**Avis délibéré de l’Autorité environnementale  
sur la zone d’aménagement concerté (Zac)  
« Gare des Mines – Fillettes » (75)  
3<sup>e</sup> avis**

**n°Ae : 2023-112**

**Avis délibéré n° 2023-112 adopté lors de la séance du 21 décembre 2023**

Figure 5 : phasage de la réalisation de la Zac « Gare des Mines – Fillettes » (source : dossier).  
Le franchissement du boulevard périphérique est hypothétique.

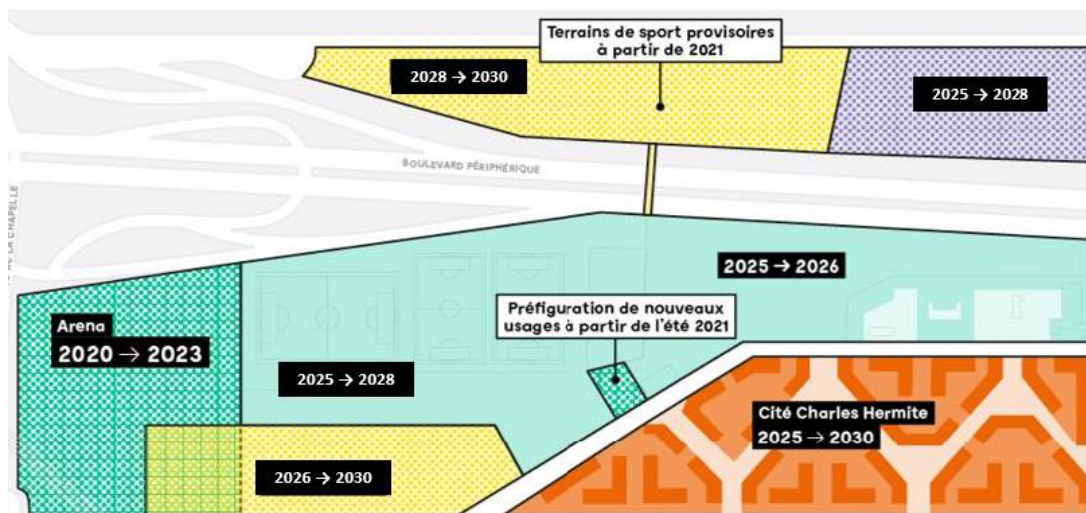
Le coût prévisionnel du projet est peu identifiable, les différentes données du dossier de réalisation étant difficilement interprétables. Les coûts des mesures d'évitement et de réduction (il n'y a pas de compensation) des incidences du projet sur l'environnement et la santé humaine ne sont pas évalués et sont confondus avec les coûts des mesures « en faveur de l'environnement », telles que les travaux de dépollution du site de l'Aréna (700 k€ HT, chiffrage non daté).

***L'Ae recommande de présenter les coûts du projet et d'identifier le coût des mesures d'évitement et de réduction.***

Figure 11 : indice pollution population tenant compte du projet (source : dossier)

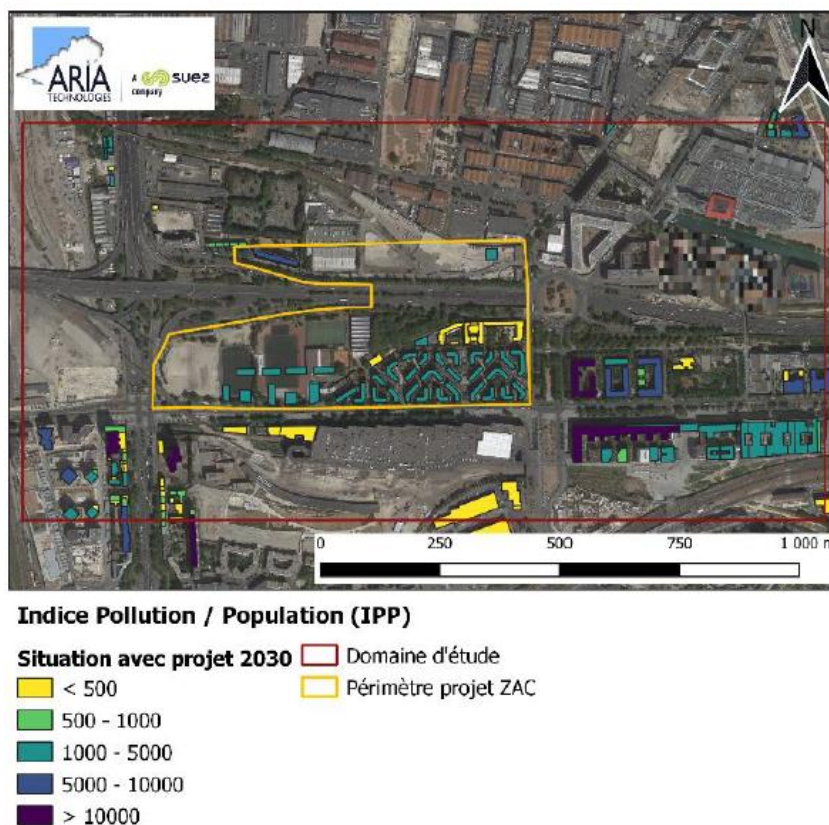
La figure 11 montre une répartition géographique de cet IPP qui ne semble pas cohérente avec, par exemple, la répartition géographique de l'augmentation des NO<sub>x</sub> décrite par ailleurs. L'annexe permet d'envisager une explication. En effet, le mode de calcul différencie les « résidents », qui inhalent les polluants durant 30 ans<sup>36</sup>, des « écoliers » qui inhalent les polluants sur le groupe scolaire durant 15 % de leur temps et, le reste du temps, dans la cité Charles Hermite, le long de l'avenue de la Porte d'Aubervilliers, le tout pendant 12 ans. Les nouvelles constructions de la partie nord du projet sont représentées de façon très simplifiée. Le résultat des estimations pour les « sportifs » n'est pas représenté. L'Ae souligne que la durée de séjour de trente ans, qui permet de diminuer l'exposition théorique et donc le risque calculé de cancer, suppose que les habitants passent le reste de leur vie dans un environnement exempt de pollution, ce qui reste à démontrer.

Figure 16 : évolution du trafic routier à l'heure de pointe du matin (HPM, à gauche) et à l'heure de pointe du soir (HPS, à droite) (source : dossier)

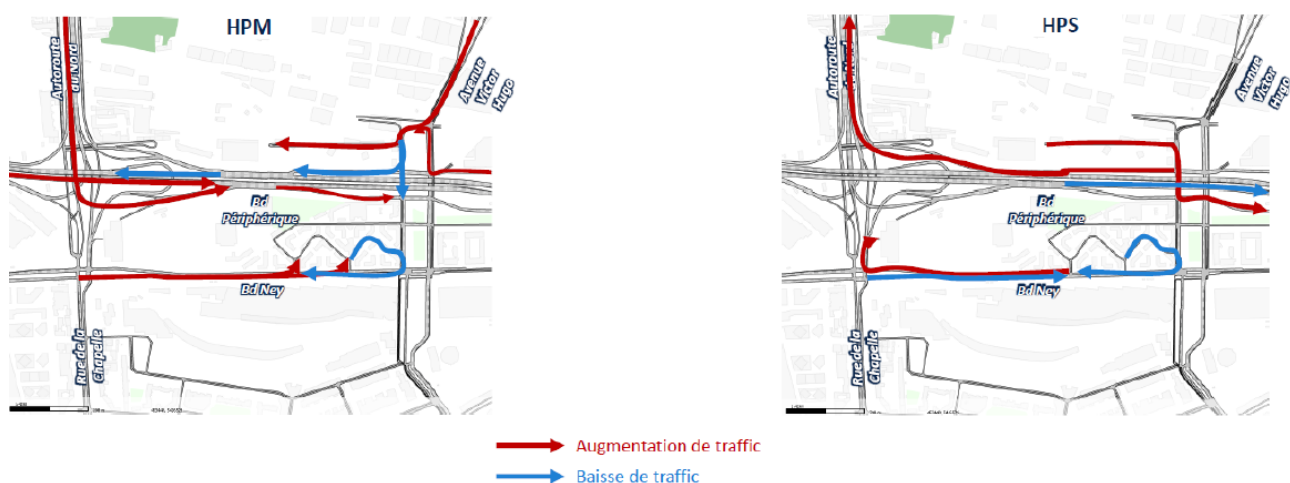
Si la hausse du trafic est évidente sur la partie nord de la Zac, du fait de la création d'une nouvelle voie desservant les immeubles de bureau ainsi que le bâtiment dédié aux activités productives, certaines explications peuvent être difficiles à comprendre pour le public. Ainsi le dossier indique : « Pendant l'HPM les véhicules qui sont le plus impactés par la nouvelle Zac, sont ceux qui utilisaient l'avenue Victor Hugo en direction sud et la bretelle de sortie de BPE de la Porte d'Aubervilliers en référence. Pour l'HPS, il s'agit surtout des véhicules provenant depuis le BPI à cause de la hausse de trafic provenant de la Zac (Porte d'Aubervilliers)). ». Le dossier considère que les accès à l'Aréna se font préférentiellement en dehors des heures de pointe avec des incidences faibles. Il considère que les places de parking de l'Aréna seront suffisantes pour éviter du stationnement automobile au sein de la Zac<sup>47</sup>. Dans la mesure où elles seront réservées aux « VIP », les autres spectateurs se rendront aux événements à pied, en vélo ou en transports en commun.
